Umgestaltung des Bahnknotens Stuttgart
 Ausbau- und Neubaustrecke Stuttgart – Augsburg
 Bereich Stuttgart – Wendlingen mit Flughafenanbindung

Planfeststellungsabschnitt 1.5 Zuführung Feuerbach/Bad Cannstatt – Generalplanung
 Bau-km –4.0–90.340 bis Bau-km –0.4 –42.000 / Stat. –4.8–64.359 bis Bau-km –0.4–42.000

Lageplan		Datum	Name
Fernbahn von/nach Bad Cannstatt		12/02	Baltaci (S)
Str. 4715 Stg-Bad Cannstatt – Stuttgart Hbf, Stat –3.5–88.905 bis –3.3–00.743		12/02	Trowe (S)

Anlage 4.2
 Blatt **4B** von 10

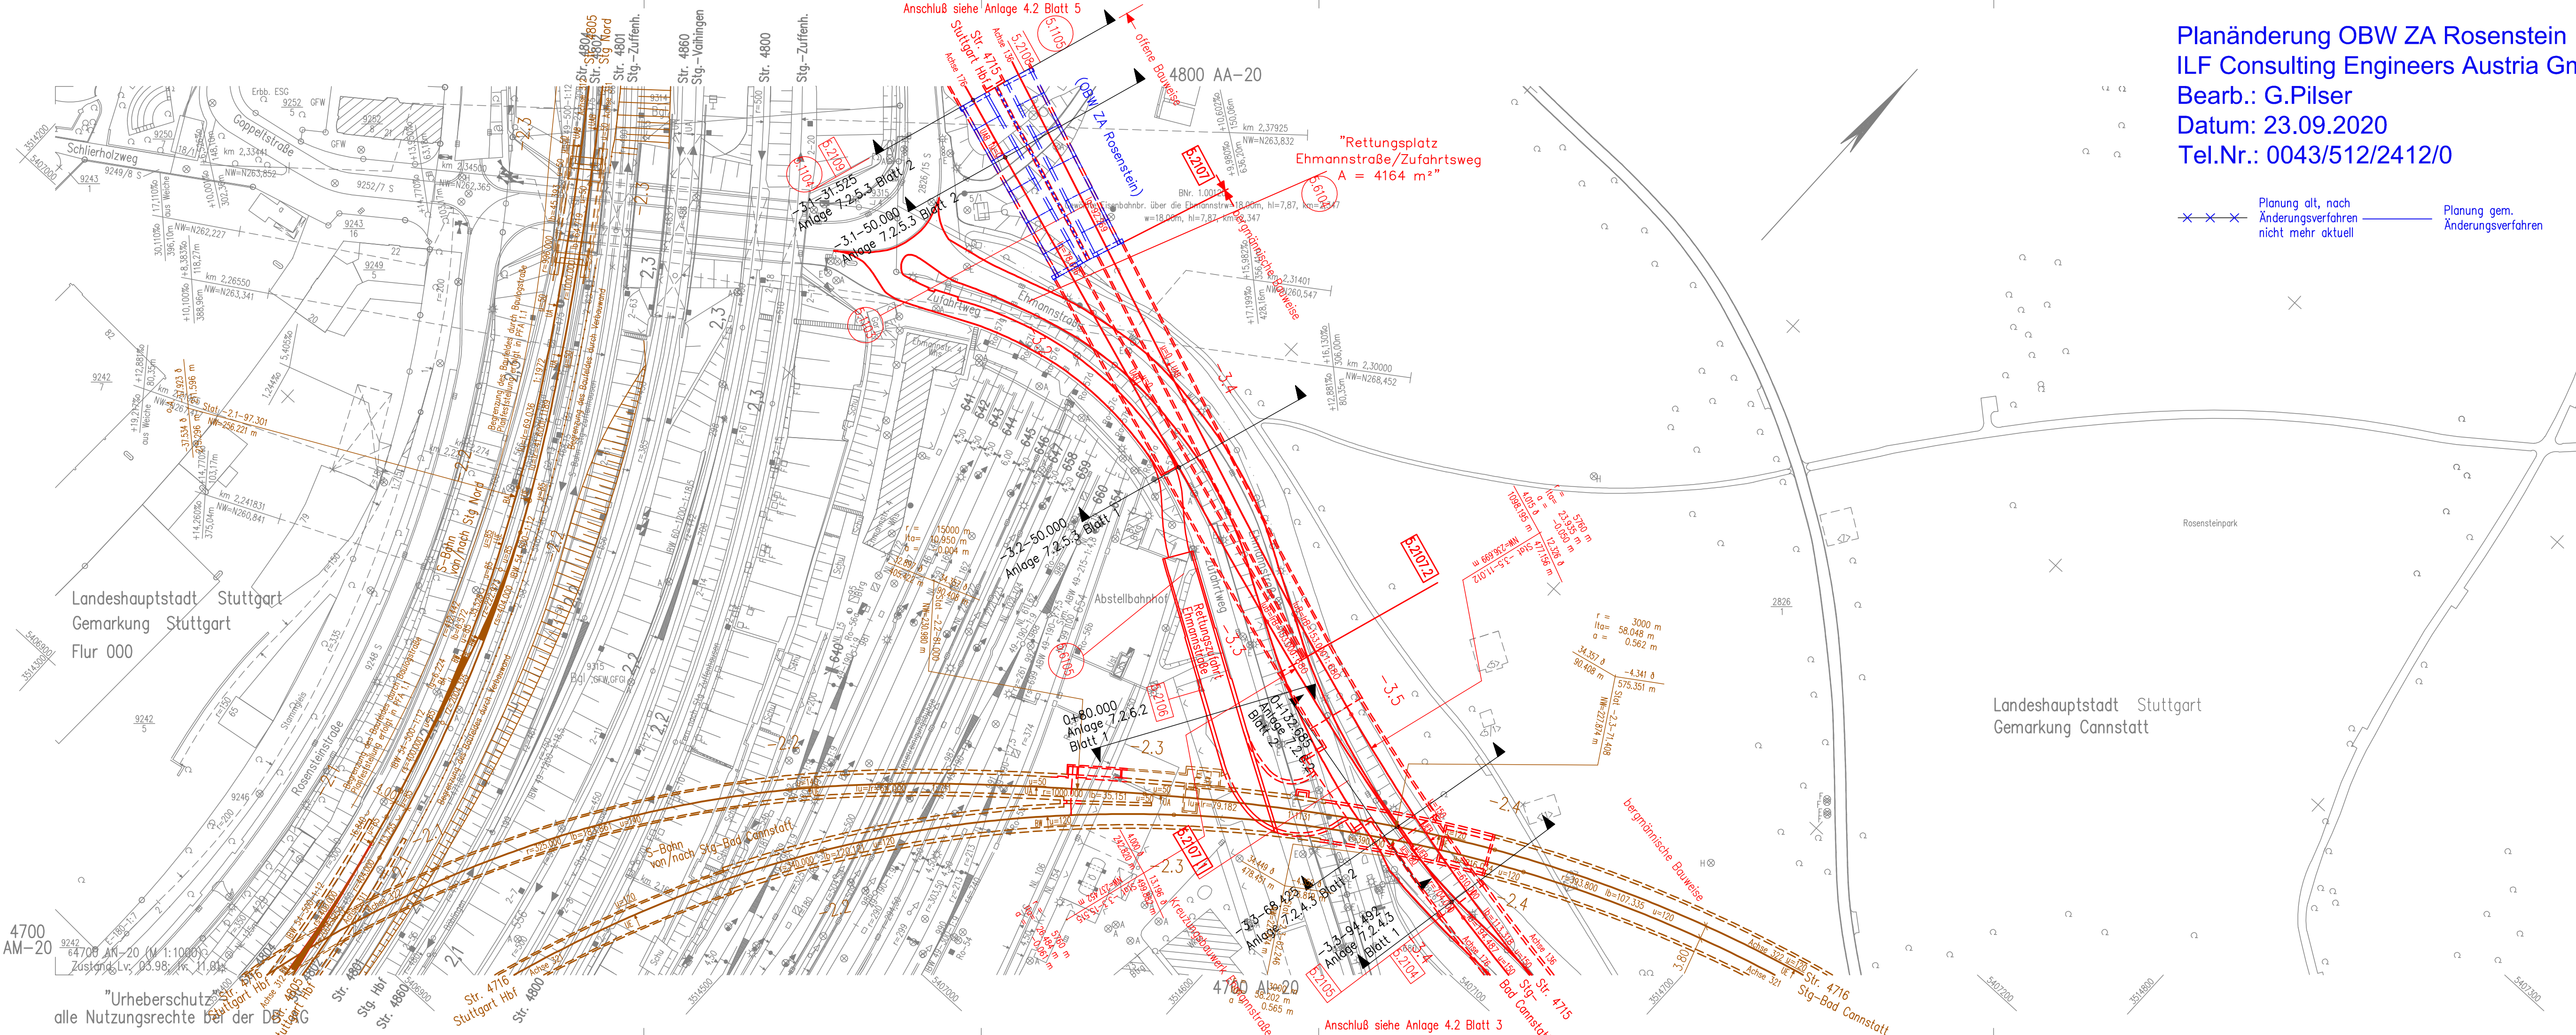
Planänderung OBW ZA Rosenstein
 ILF Consulting Engineers Austria GmbH
 Bearb.: G.Pilsner
 Datum: 23.09.2020
 Tel.Nr.: 0043/512/2412/0

✕ ✕ ✕ Planung alt, nach Änderungsverfahren nicht mehr aktuell
 — Planung gem. Änderungsverfahren

Index	Änderungen	Datum	Name
A	Bergmännische Bauweise Ehmannstraße	07.09.2016	Prof. W. Wittke
B	Planänderung OBW ZA Rosenstein	23.09.2020	gez. G.P. (ILF)
